NFT-14P 型核燃料輸送物の核燃料輸送物設計承認申請に係るコメントへの回答について

本資料は NFT-14P 型核燃料輸送物の核燃料輸送物設計承認申請に関するヒアリングにて受けたコメント及びその回答をまとめたものである。

表 1 NFT-14P 型核燃料輸送物の核燃料輸送物設計承認申請のヒアリングにて受けたコメント及び回答一覧

図1 ベント・水位調整バルブの累積照射量の評価範囲とふっ素ゴムの設置位置

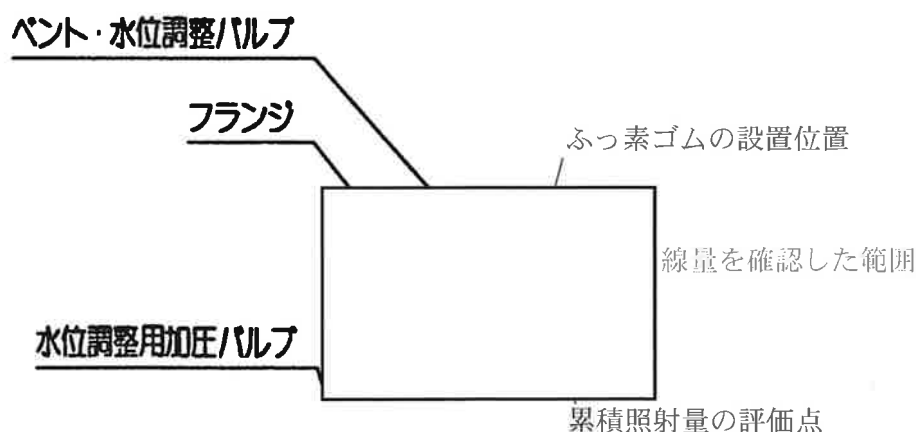
No.	該当箇所	ヒアリングでのコメント
1	(ロ)章 F	ふっ素ゴムの累積照射量が評価期間1年で $2.0 \times 10^4 \text{Gy}$ という値は、他部材の60年評価と比較しても直感的に大きい印象がある。また、ふっ素ゴムの基準値が $6 \times 10^4 \text{Gy}$ (機械的特性の変化に伴う密封性能への影響)と設定されており、評価値と差が小さく安全マージンが小さいように見える。 累積照射線の数値を再確認の上で、この評価の保守性について説明すること。

ふっ素ゴムの放射線照射による劣化の評価では、蓋部Oリング、水位調整用加圧バルブOリング、ベント・水位調整バルブOリング及びベントバルブOリングを対象とし、最も累積照射量が高いベント・水位調整バルブOリングの評価結果を安全解析書へ記載している。

評価したふっ素ゴムの累積照射量の数値に間違いはないことを再確認した。また、ふっ素ゴムの累積照射量の評価には以下の保守性を有しており、ふっ素ゴムの健全性に問題はない。

- ・累積照射量の評価期間は、保守側に1年間の連続照射を考慮している。
- ・ふっ素ゴムの累積照射量の最大値とした評価点は、ベント・水位調整バルブのふっ素ゴムが設置されている位置を含む範囲の中で最大値となる位置であり、実際のふっ素ゴムの設置位置に対して保守的な累積照射量となっている。(図1参照)
